Allegato E

**VALUTAZIONI RELATIVE A DUE SITI ESISTENTI INTERESSATI
DALLE DISPOSIZIONI DELL'ART. 26 DEL P.T.C.P.
“*ZONE ED ELEMENTI CARATTERIZZATI DA FENOMENI
DI DISSESTO E INSTABILITÀ*”**

PIANO PROVINCIALE LOCALIZZAZIONI EMITTENTI RADIO TELEVISIVE: RIF. VS.
LETTERA PROT. 105240 DEL 27.11.2001.

Figura 1: stralcio di carta geologica su base C.T.R. 1:10.000 redatta dalla Regione E.R. (rilievo preliminare alla carta di prossima pubblicazione).

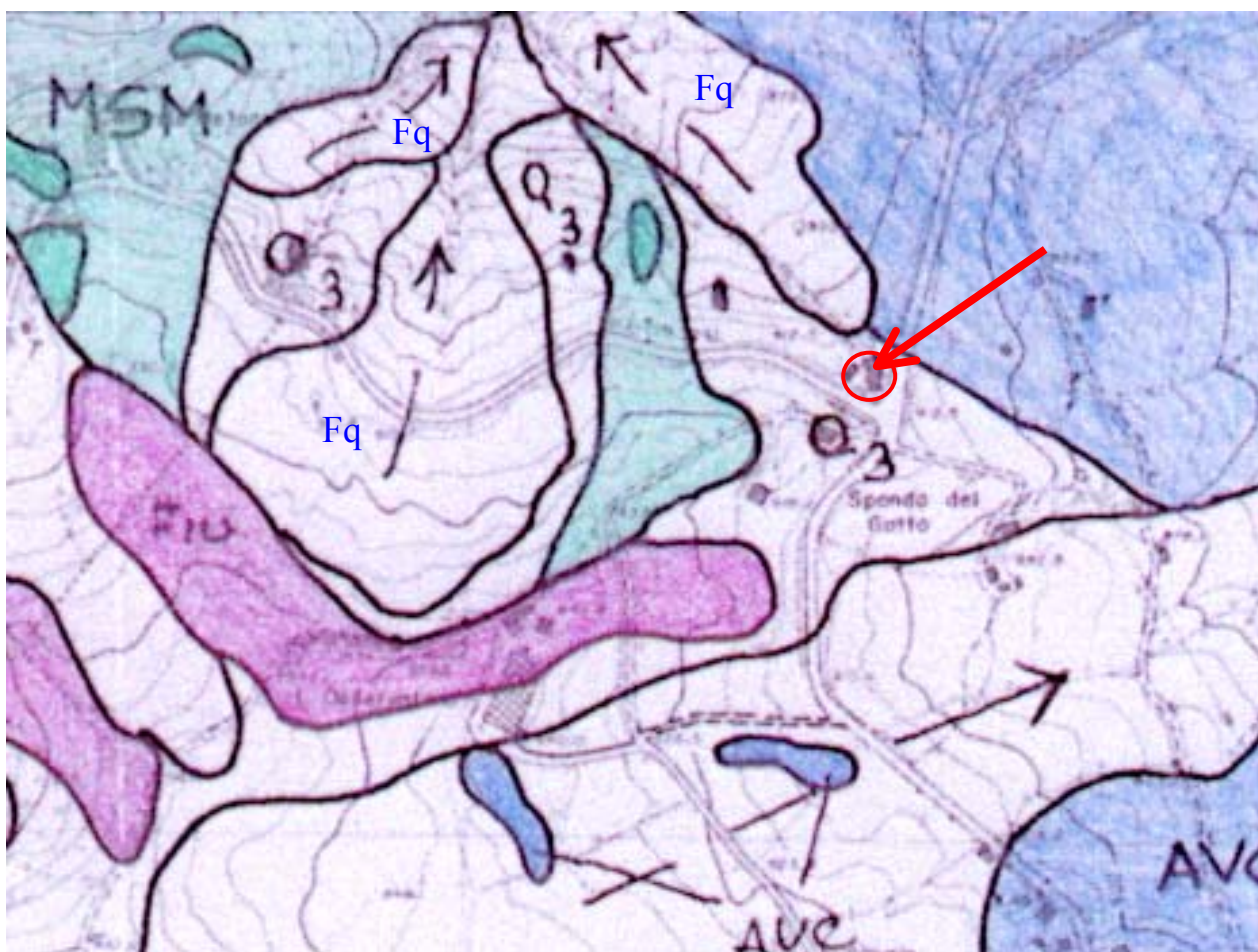
Al fine di trarre elementi di valutazione sulle condizioni di stabilità dell'area si è esaminata la carta geologica regionale su base CTR 1:10.000, preliminare all'elaborato che verrà prossimamente pubblicato, e si sono consultate le foto aeree a colori (volo 1976). Considerata la modesta consistenza dell'opera non si è ritenuto di procedere ad ulteriori particolari verifiche. L'infrastruttura in esame è peraltro posta in concomitanza di un fabbricato la cui porzione più antica risale a circa 70 anni fa e che si presenta in buone condizioni di assetto statico. Dall'esame della carta geologica regionale, si evince che il fabbricato è non ubicato in area di frana quiescente, bensì su depositi di versante (**a3**), ossia materiali detritici accumulati per gravità e ruscellamento. Il corpo di frana quiescente (**Fq**) risulta mappato in area a valle del fabbricato, quindi non in interferenza con l'area d'interesse (vedi figura 1).

Dall'esame delle foto aeree non sono altresì ravvisabili segni indicatori di dissesto in prossimità del fabbricato a cui è solidale il traliccio.

Figura 2: stralcio di carta geologica su base C.T.R. 1:10.000 redatta dalla Regione E.R. (rilievo preliminare alla carta di prossima pubblicazione). Il punto rosso, indicato con la freccia, identifica l'ubicazione del traliccio di cui trattasi.

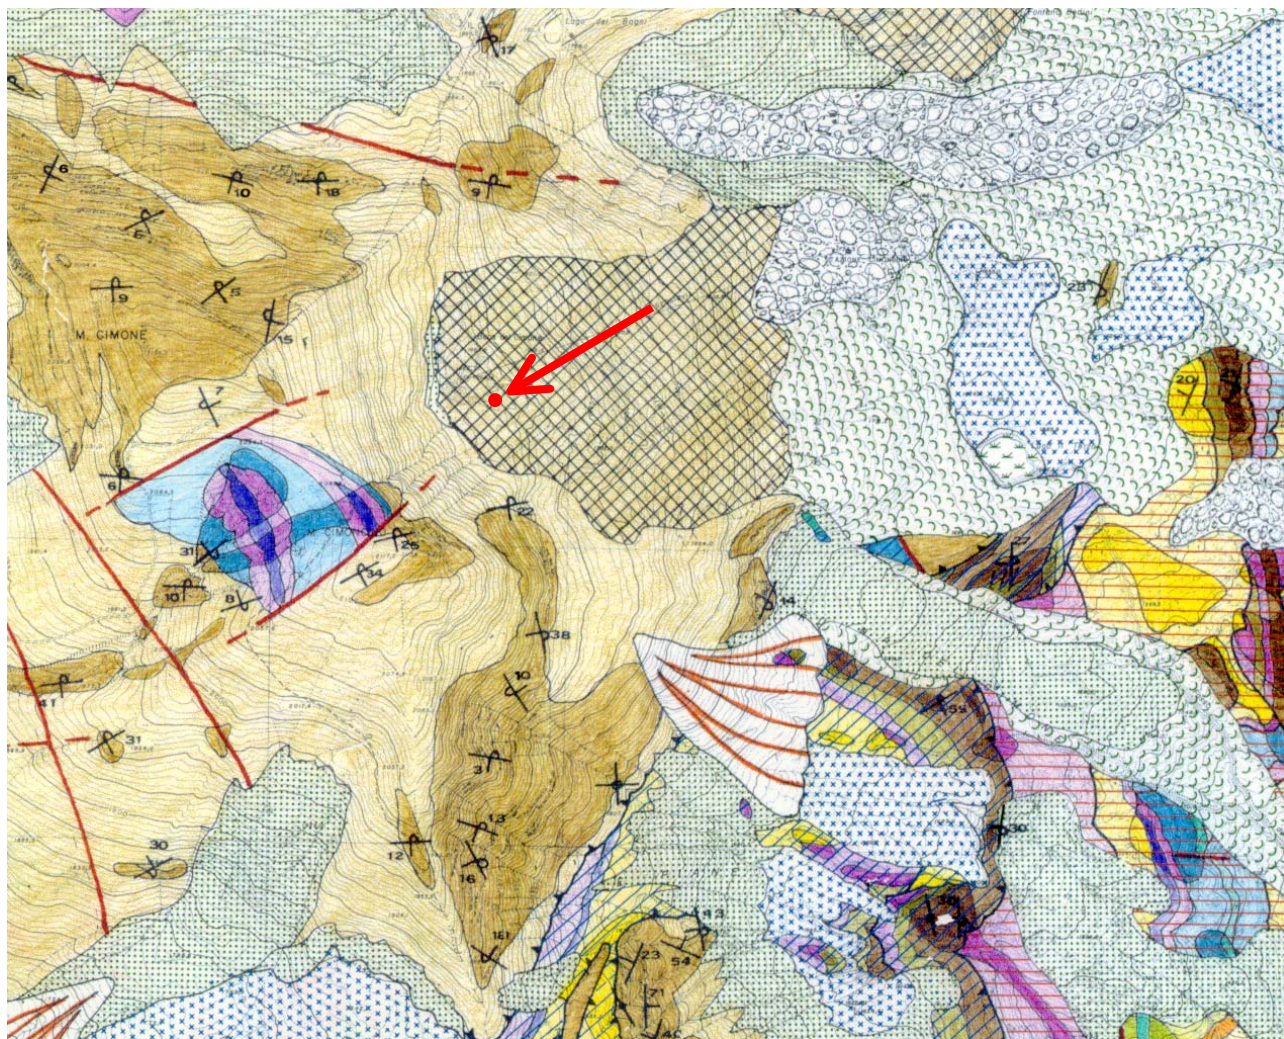
L'impianto di cui trattasi è ubicato in prossimità del punto d'arrivo dell'esistente seggiovia, ad Est del Monte Cimone e ad una quota di 1976 m. slm..

Dall'esame della carta geologica regionale, si desume che il traliccio risulta ubicato su di un corpo di frana classificato come “frana di crollo o scivolamento di blocchi”, che ha anticamente interessato le formazioni arenacee affioranti e che, allo stato attuale, non presenta evidenze tali da far ravvisare possibili rimobilizzazioni delle coltri detritiche.
